Acuerdo 943 Por el cual se aprueba la incorporación del cambio en los límites de generación y absorción de potencia reactiva de las unidades de la planta de generación San Miguel y las respectivas curvas de carga

943

2 Marzo, 2017

Curva de cargabilidad CH San Miguel

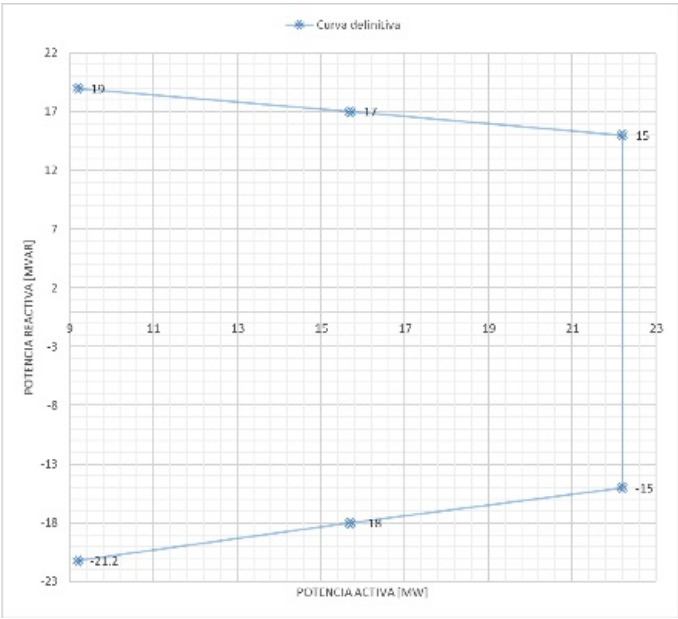
Aprobar la declaración de una nueva curva operativa de carga de las unidades de la planta de generación San Miguel, en las que se define la capacidad para entrega y absorción de potencia reactiva de la unidad

en función de la potencia activa generada.

Curva de capacidad definitiva	
P [MW]	Q [MVar]
9.2	-21.2
15.7	-18
22.2	-15
22.2	15
15.7	17
9.2	19
